Régie Municipale
des Eaux et de
l'Assainissement

N/Réf.: CO-11-1601

Objet : stockage de gaz naturel de Salins des Landes

Fig. 10 - Répartition géographique des charges hydrauliques et délimitation de la zone de sensibilité

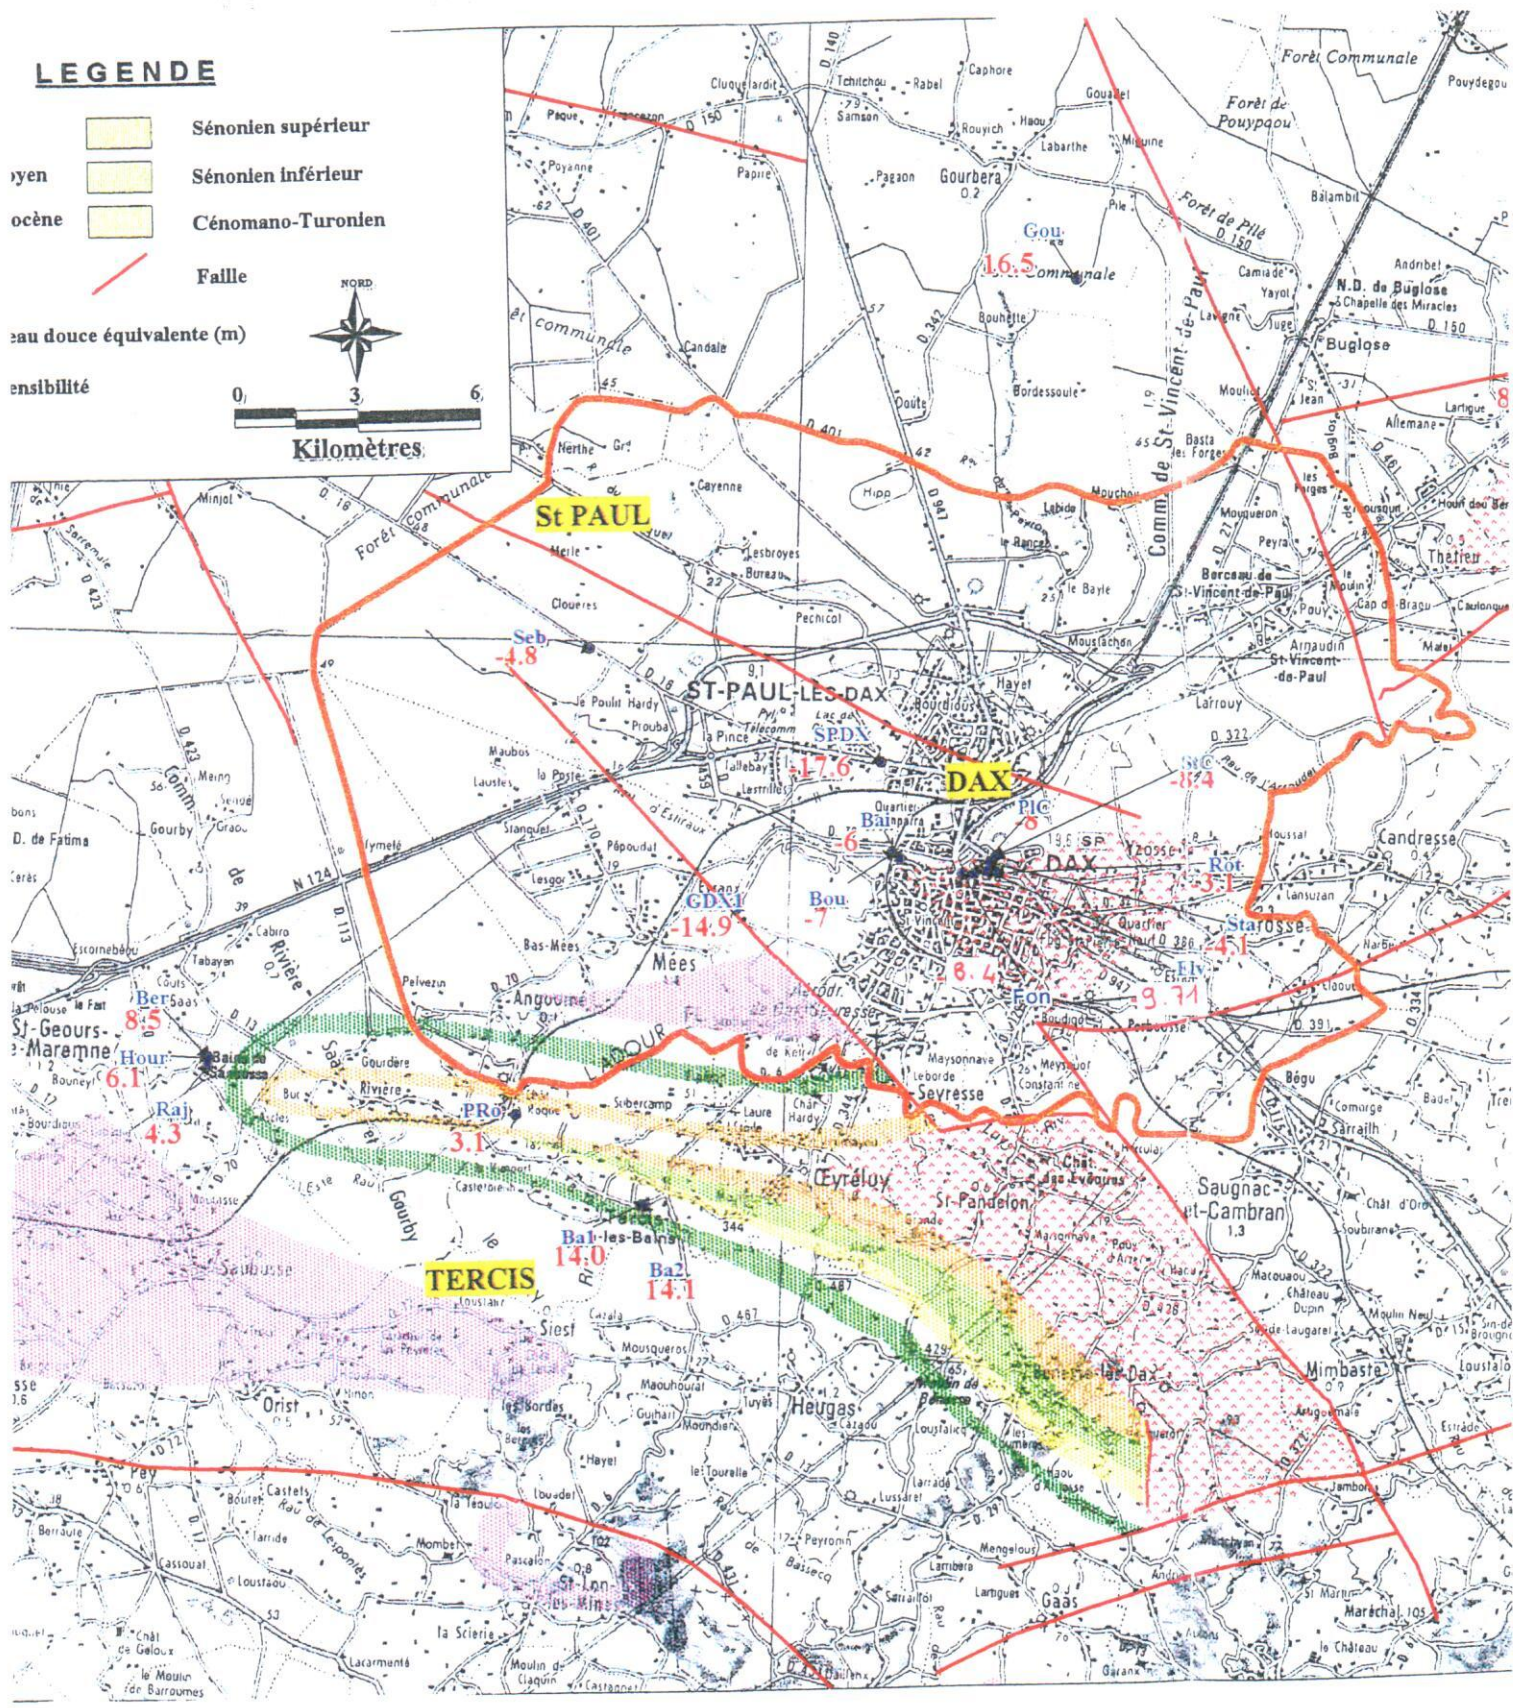
La zone d'émergence de la ressource est intimement associée à la structure du diapir de Dax et à l'ensemble des axes de fracture du sous-sol présents dans son environnement. La zone de sensibilité liée aux conditions d'exploitation de l'eau minérale intéresse un périmètre fort étendu qui jouxte le diapir de Saint-Pandelon, comme il apparaît sur la carte ci-jointe, établie par le BRGM. Des lignes de failles en continuité les unes des autres, recoupent les flancs du diapir de saint-Pandelon et de celui de Dax, pouvant constituer des axes préférentiels de transfert de charges exercées dans le sous-sol.
